IZMJENE I DOPUNE
URBANISTIČKOG PLANA UREĐENJA
„ŠIRE SREDIŠTE GRADA“ (UPU-1)
IZVJEŠĆE O JAVNOJ RASPRAVI

Stručni izrađivač:
Zavod za urbanizam i izgradnju d.d. Osijek
Osijek, srpanj 2016.

Prilog: Kartografski prikaz

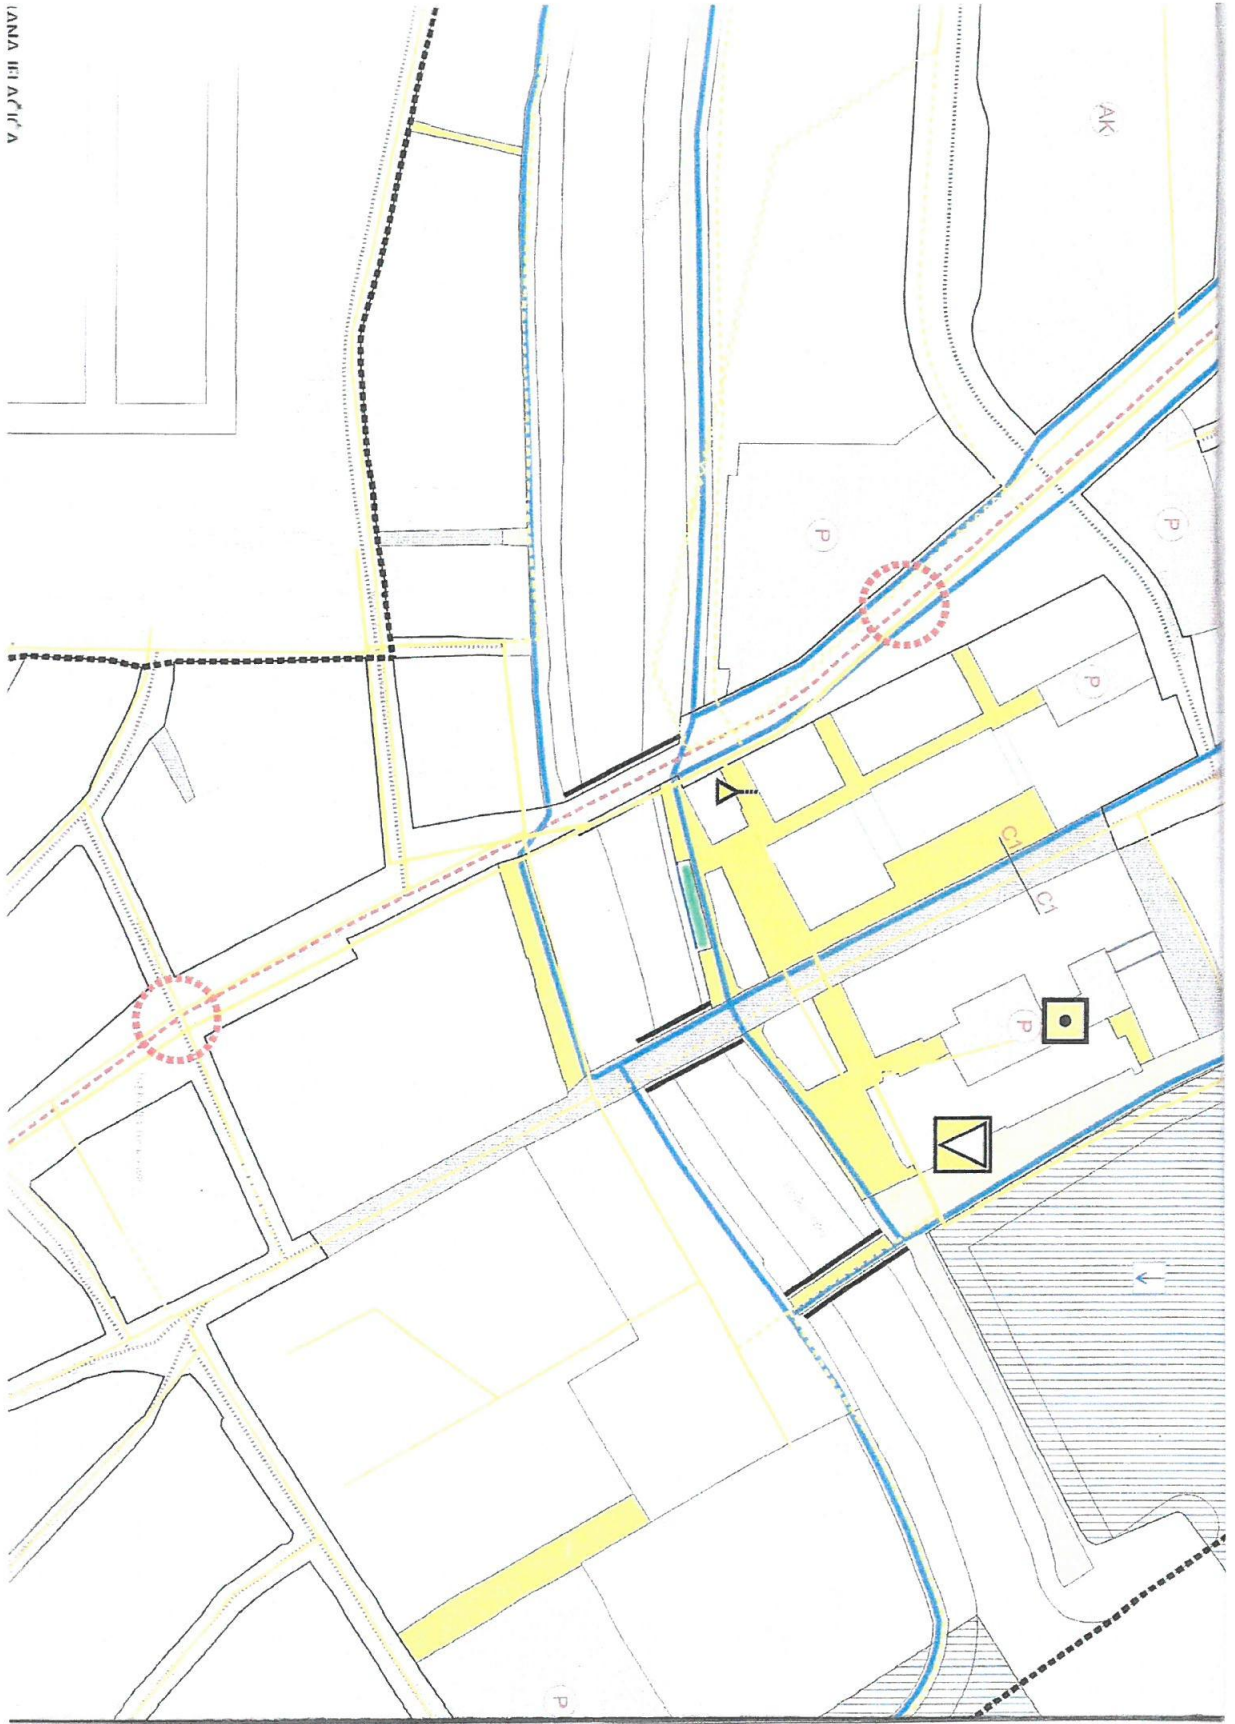
- Na parceli 1812/7 k.o. Vukovar povećati izgrađenost novoformirane parcele na 100% (u skladu s konzervatorskim uvjetima).
- Smanjiti zaštitnu zelenu površinu uz vodotoke Z4 uz lijevu obalu rijeke Vuke za istak označen na kartografskom prikazu u prilogu. Isto je potrebno radi povećanja koridora biciklističke i pješačke staze između cestovnog i pješačkog mosta.

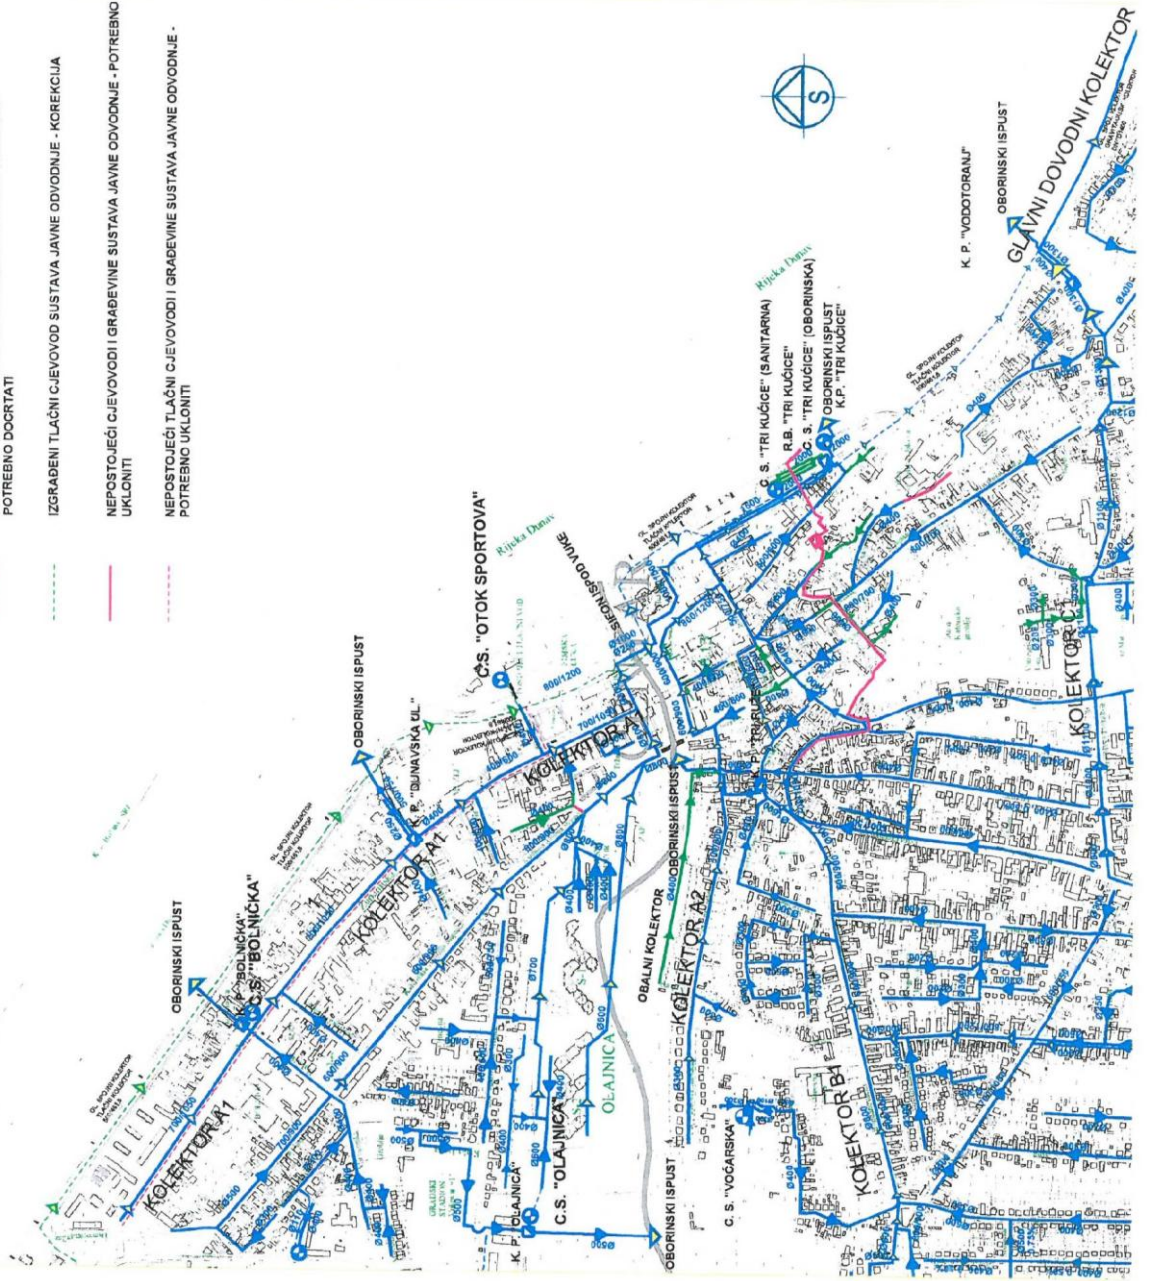
- 3. GRAFIČKI DIO – KARTOGRAFSKI PRIKAZI
Kartografski prikaz 2.B. „Prometna, ulična i komunalna infrastrukturna mreža – Vodnogospodarski sustav – Korištenje voda i odvodnja otpadnih voda“ potrebno je neznatno ažurirati, odnosno izvršiti određene grafičke korekcije vezane za trase pojedinih kanalizacijskih cjevovoda, odnosno građevina. Potrebne grafičke korektive dostavljamo na situacijskoj podlozi u privitku.
 - **primjedba se djelomično prihvaća**
 - o *Kolektor označen kao B1, koji prolazi Bogdanovačkom ulicom, Ulicom A. Tomaševića i dalje prema Ulici S. Radića do Dunava ucrtan je u planu šireg područja (GUP-u) te ga ovim Planom moramo zadržati zbog obveze usklađenosti s planom šireg područja.*

IZGRADENI CJEVOVODI I GRADEVINE SUSTAVA JAVNE ODVODNJE -
POTREBNO DOCRTATI

- 2.2. OBRAZLOŽENJE PLANA
U točki 3.5. Komunalna infrastrukturna mreža – Odvodnja otpadnih voda, molimo tekst „u rijeku Dravu“ zamijeniti tekstem „u rijeku Dunav“.
 - **primjedba se prihvaća**
- 3. GRAFIČKI DIO – KARTOGRAFSKI PRIKAZI
Kartografski prikaz 2.B. „Prometna, ulična i komunalna infrastrukturna mreža – Vodnogospodarski sustav – Korištenje voda i odvodnja otpadnih voda“ potrebno je neznatno ažurirati, odnosno izvršiti određene grafičke korekcije vezane za trase pojedinih kanalizacijskih cjevovoda, odnosno građevina. Potrebne grafičke korektive dostavljamo na situacijskoj podlozi u privitku.
 - **primjedba se djelomično prihvaća**
 - *Kolektor označen kao B1, koji prolazi Bogdanovačkom ulicom, Ulicom A. Tomaševića i dalje prema Ulici S. Radića do Dunava ucrtan je u planu šireg područja (GUP-u) te ga ovim Planom moramo zadržati zbog obveze usklađenosti s planom šireg*
